## **ANNEXE 7 – PRESENTATION DE L'AMENAGEMENT DE L'ECHAILLON**

## ANNEXE 8 – COMPLEMENTS AU DOSSIER DU 17/12/2021

Réponses aux demandes de compléments de l'autorité environnementale du 16/12/2021 :

**ANNEXE 9 – PIERCE ENVIRONNEMENTALE DU DOSSIER CODE DE L'ENERGIE**  
**L511-6-1**

*Flux de MES estimés lors des chasses*

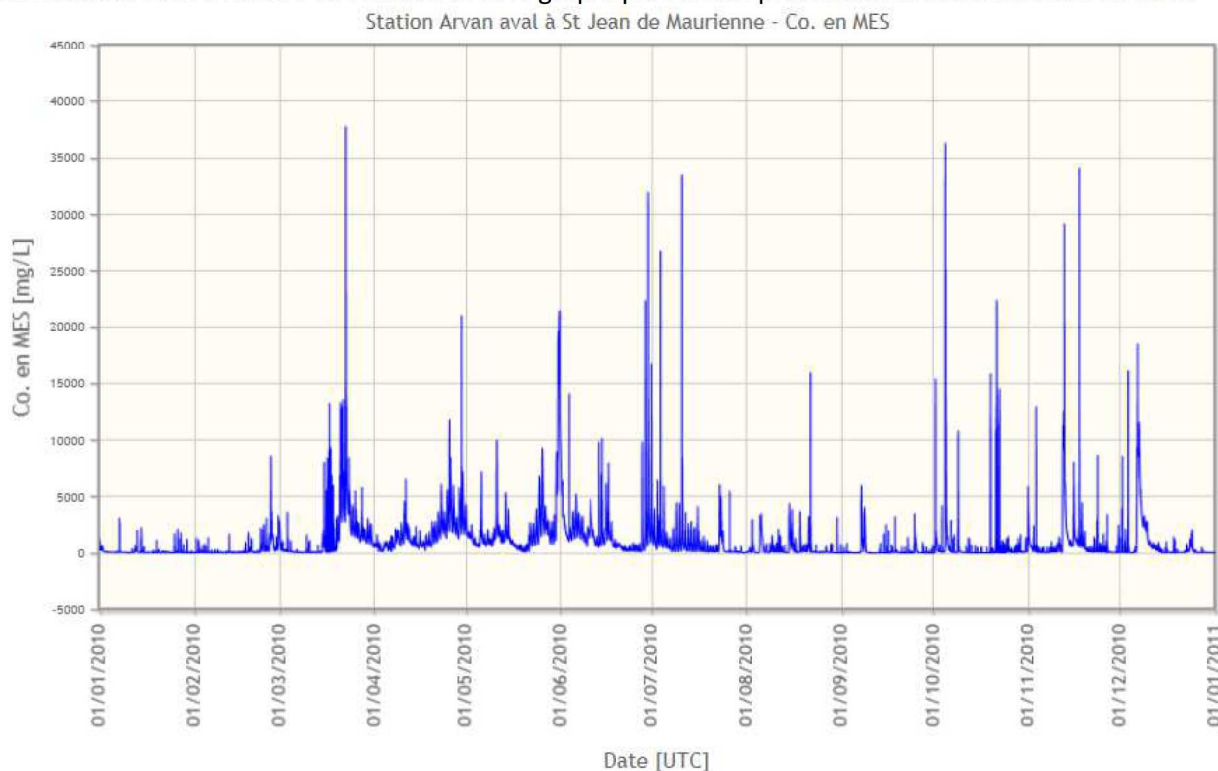
### 3. Quelle est la longueur du tronçon court-circuité ? Quels enjeux environnementaux y avez-vous identifié ?

Le tableau suivant présente les flux de matière en suspension (MES) estimés à l'aval de chaque retenue pendant les chasses.

Ces données sont à mettre en relation avec le graphique suivant présentant la concentration en MES.

Les MES maximales mesurées en crue ne sont pas toutes supérieures aux MES mesurées en temps normal : par exemple 23 g/l le 9 juin 2009 contre plus de 30 g/l en juillet 2010.

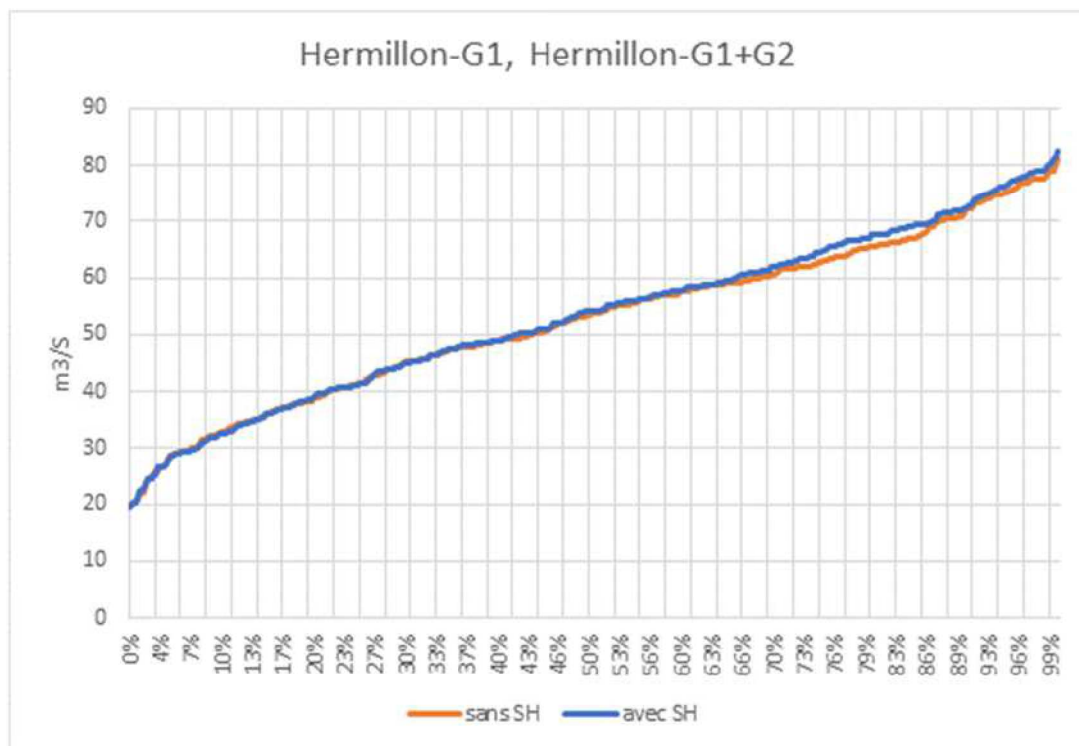
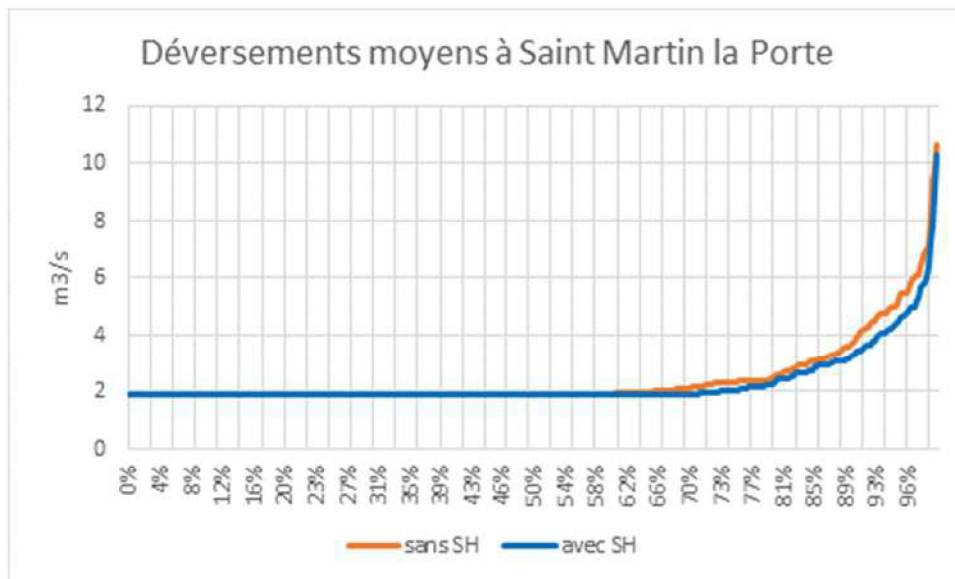
- 5. Pouvez-vous fournir les valeurs du module et du QMNA5 de l'Arc ainsi que la courbe des débits classés au droit de la prise d'eau ;**

Concernant les débits classés, au droit de la prise d'eau :

Le débit maximum turbiné passera de 90 m<sup>3</sup>/s à 97 m<sup>3</sup>/s, soit une augmentation de 7,8 %. Le débit réservé restera inchangé.

Les incidences attendues sur l'hydrologie sont très faibles car l'aménagement de l'Echaillon fait partie de la chaîne hydroélectrique de l'Arc qui comporte d'importantes retenues amont qui permettent d'optimiser les écoulements et d'éviter au maximum les déversés aux barrages aval.

A titre d'exemple apparaissent ci-dessous des courbes classées établies par simulation en débits moyen journalier (sur 55 années), mais avec écarts de débits légèrement supérieurs aux écarts finalement retenus (ces simulations portent sur des écarts de débits de 87 m<sup>3</sup>/s à 97 m<sup>3</sup>/s).

La courbe « sans SH » correspond au débit avant projet, et « avec SH » au débit après projet.

Etant donné que ce sont des moyennes journalières, le débit maximal turbinable n'est pas atteint sur le premier graphique.

Les débits turbinés seront donc en moyenne très légèrement supérieurs après projet.

Le second graphique montre que les débits déversés au barrage de St-Martin-la-Porte sont en moyenne inférieurs après projet par rapport à l'état avant-projet.

La part de temps sans déversement passera de 64% à 70% environ, ce qui correspond au temps durant lequel seul le débit réservé est délivré à l'aval du barrage.

En conclusion, le projet n'aura pas d'effets significatifs sur l'hydrologie de l'Arc.
